仕様変更のご案内

LAL05形 耐圧防爆構造 LED 照明器具

LAL05形 防爆LED照明器具の仕様変更についてご案内いたします。

TIIS（国内防爆検定）品の外観上の変更点

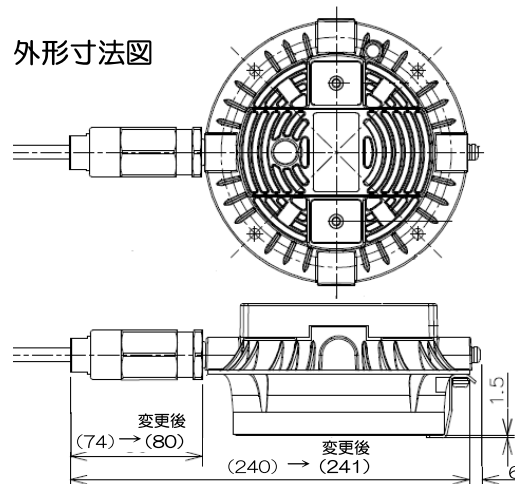
ケーブルグラウンドの機種変更

蓋の緩み止め金具の追加
